Gemeente **Oudewater**

**Nota beantwoording van zienswijzen -
ontwerpbestemmingsplan 'Plesmanplantsoen 6, Oudewater' en
Staat van wijzigingen**

Zaaknummer: Z/24/072896

Nota Beantwoording van zienswijzen – ontwerpbestemmingsplan ‘Plesmanplantsoen 6, Oudewater’

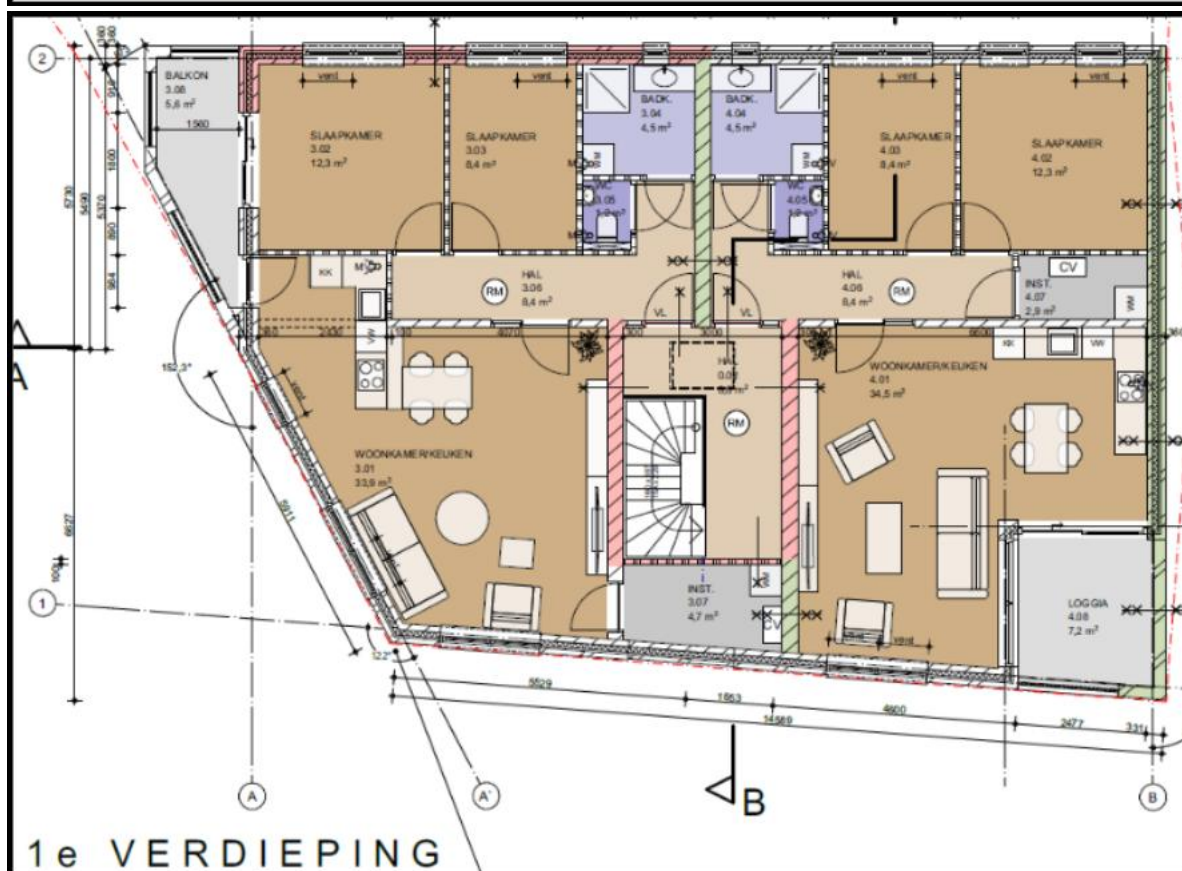
In het ontwerpbestemmingsplan 'Plesmanplantsoen 6, Oudewater' is bepaald dat maximaal 4 wooneenheden mogen worden gebouwd met een maximum bouwhoogte van 7 m. Het is duidelijk dat hier ten nadele van omwonenden grootschalig is afgeweken van de uitbreiding van de bouwmogelijkheid in de wijzigingsbevoegdheid. Er is geen sprake van kleinschalige stadswoningen op de diepe achtertuinen, maar er wordt een groot vierkant appartementengebouw gebouwd. Er is geen sprake meer van het bouwen met puntdaken van maximaal 7 m hoog en goothoogte van 4 m hoog,

zoals in de wijzigingsmogelijkheid is toegestaan, maar van een gebouw met een plat dak op 7 m hoogte.

Voorop gesteld is de wijzigingsplanbevoegdheid niet meer van toepassing. Deze is geschrapt in de door de gemeenteraad op 28 september 2017 vastgestelde Beheersverordening Oudewater en landelijk gebied Hekendorp en Papekop. Wij delen de opvatting van de indiener niet dat er sprake is van een groot vierkant appartementengebouw. Het betreft een kleinschalige ontwikkeling in binnenstedelijk gebied. Het plan voor een appartementengebouw is zodanig ontworpen dat er nog een mogelijkheid is voor het realiseren van vier parkeerplaatsen op eigen terrein. Bij de realisatie van kleinschalige stadswoningen zou parkeren op eigen terrein niet mogelijk zijn. Dan zou er alleen gebruik moeten worden gemaakt van de parkeerplaatsen in de openbare ruimte. Vanuit verkeerskundige overwegingen is dat niet wenselijk. De mogelijkheden die in het wijzigingsbesluit stonden benoemd zijn overigens verouderd ten aanzien van het huidige gemeentelijk beleid. De komende jaren gaan wij aan de slag met het maken van een Omgevingsplan voor Oudewater, hierin zal het verouderde beleid worden geactualiseerd met het nieuwe beleid. Deze planontwikkeling past hierbinnen.

Figuur 1: indeling appartementen op begane grond en eerste verdieping

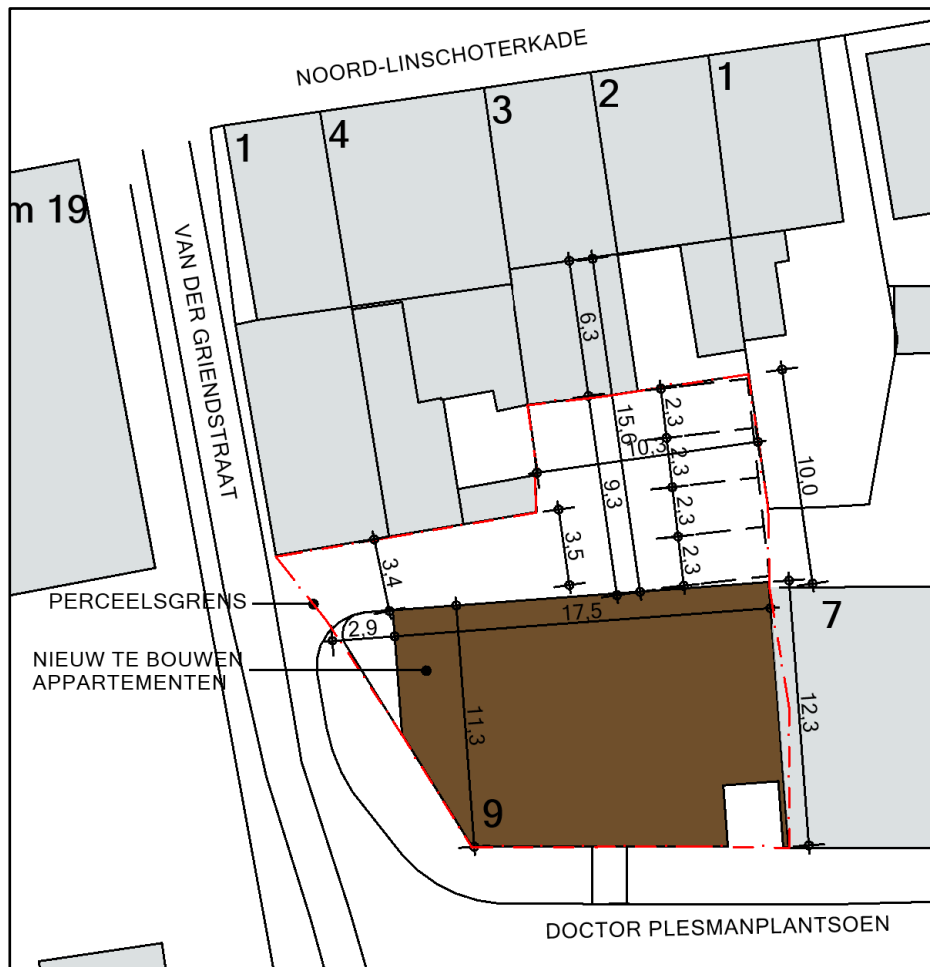
De bouw komt veel dichterbij de woningen dan in de wijzigingsbevoegdheid was toegestaan. De wijzigingsbevoegdheid bleef tenminste op 5 m afstand van de tuinen van de bestaande woningen. Nu is de dichtste afstand maar 3,4 m tot de achtertuin van ten minste 1 bewoner van de Noord-Linschoterkade. Hierdoor ontstaat een heel groot bouwvolume op deze zeer korte afstand van de woningen en tuinen van cliënten.

Tussen het kleinschalige appartementengebouw en de tuinen van de bewoners op de Noord-Linschoterkade blijft nog voldoende afstand over. Vanuit een goede ruimtelijke ordening is dit passend in bestaand stadsgebied. Bij de planvorming is nog gekeken naar de indeling van elk appartement. De woonkamers zijn aan de straatzijde gericht en de slaapkamers zijn gesitueerd naar de bestaande woningen (zie hiervoor figuur 1). Dit zorgt ervoor dat in voldoende mate rekening wordt gehouden met de privacy van de omwonenden. .

De afwijking ten opzichte van de wijzigingsbevoegdheid zit hem met name in het feit dat de bebouwing meer naar de achterzijde wordt gesitueerd. In de bestaande situatie is dit echter al deels bebouwd. Zie hiervoor het nieuwe bouwblok ten opzichte van de bestaande bebouwing. Op deze locatie was al woningbouw voorzien. Wij zijn van mening dat in de toelichting van het bestemmingsplan ruimtelijk een goede afweging is gemaakt.

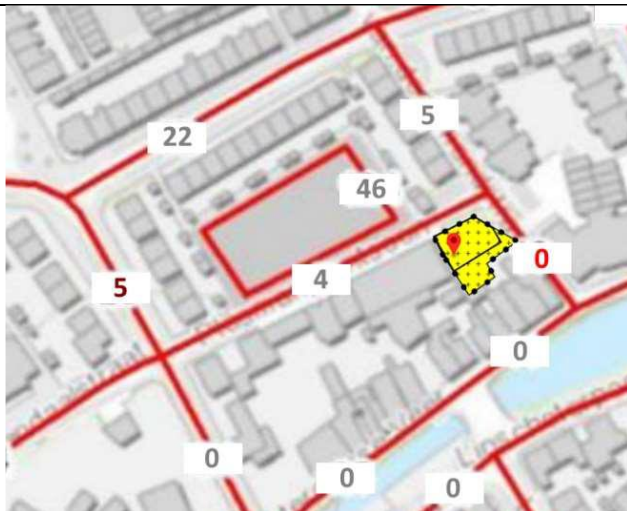
Merk op dat de onderzoekers van Empaction een fout hebben gemaakt waarbij onder sectienummer 19 4 'openbare' parkeerplaatsen zijn geregistreerd. Dit betreffen echter privé parkeerplaatsen van de bewoners van Griendstraat 10 - 19.

Om een beeld te schetsen van de daadwerkelijk beschikbare openbare parkeerplaatsen is dezelfde uitsnede van de kaart nogmaals gemaakt met daarin verwerkt de parkeercapaciteit volgens de bovenstaande tabel.

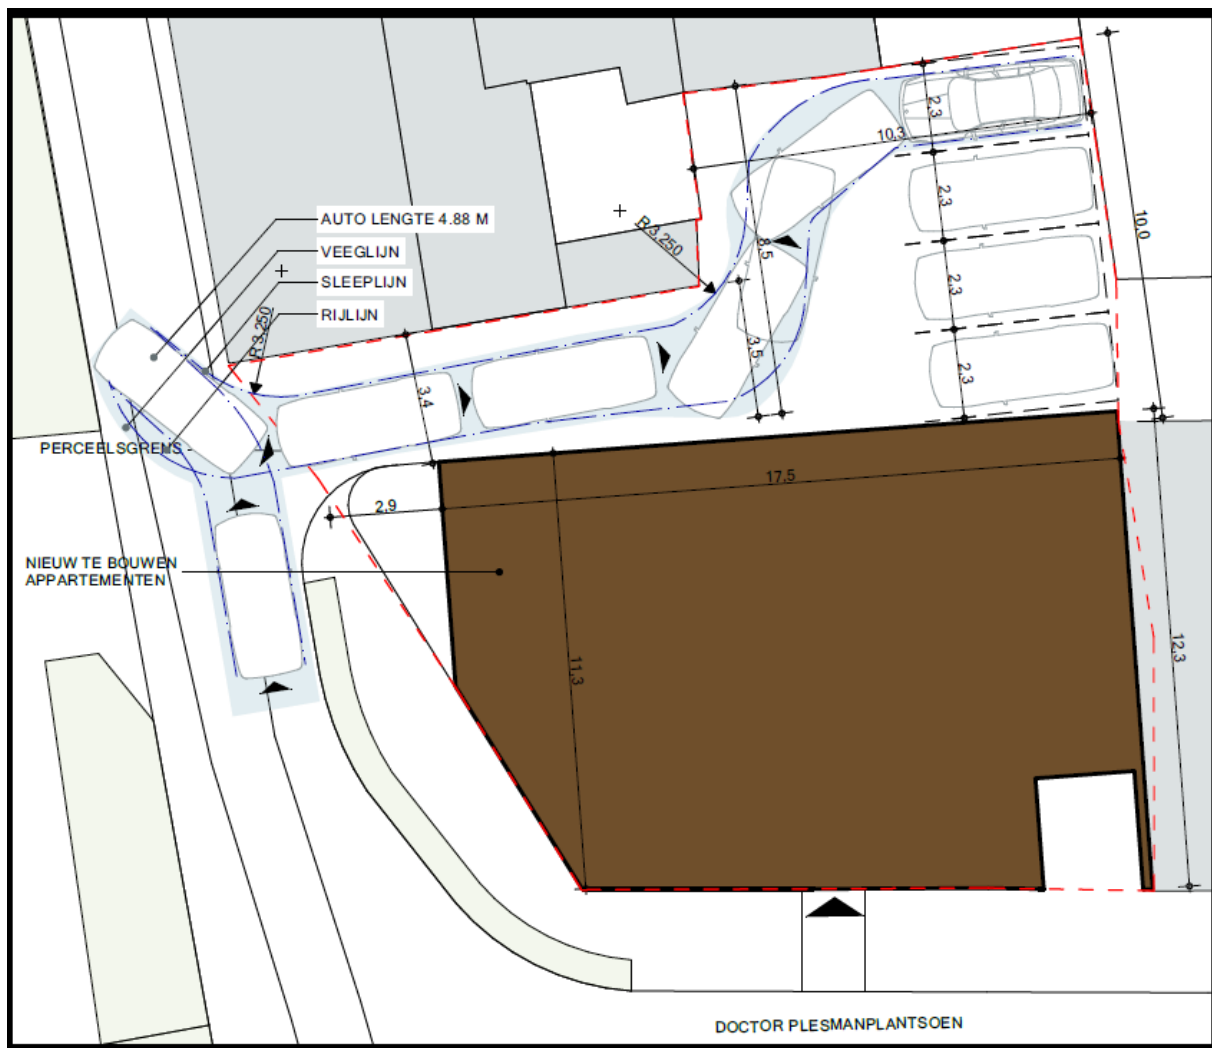
In de toelichting op het ontwerpbestemmingsplan wordt gesteld: "Afgerond zijn zes parkeerplaatsen nodig voor de vier startersappartementen. Op eigen terrein worden vier parkeerplaatsen gerealiseerd. In het openbaar gebied, grenzend aan het plangebied, is geen mogelijkheid om vier parkeerplaatsen toe te voegen in het openbaar gebied. Het bezoekersaandeel kan evenwel gebruik maken van de bestaande parkeerplaatsen aan het Plesmanplantsoen, omdat hier nog voldoende parkeergelegenheid is op grond van de resultaten van het Parkeerdrukonderzoek Binnenstad Oudewater van 2018. Deze parkeerplaatsen bevinden zich op een acceptabele loopafstand van minder dan 50 meter. Voor het tekort van twee parkeerplaatsen zal een bijdrage worden geleverd in het parkeerfonds, waarmee de gemeente parkeercapaciteit kan realiseren."

In deze toelichting wordt ervan uitgegaan dat vier van de zes parkeerplaatsen in het openbaargebied moeten worden gerealiseerd. Gelet op het gestelde in 3.13 moeten er verder in ieder geval 7 parkeerplaatsen worden gerealiseerd.

In de toelichting wordt uitgegaan dat er vier parkeerplaatsen worden gerealiseerd op eigen terrein en dat er twee parkeerplaatsen benodigd zijn in het openbaargebied. Er wordt uitgegaan van vijf parkeerplaatsen in totaal voor de realisatie van de appartementencomplex. Voor beantwoording hiervan verwijzen wij naar onze bij 3.12.
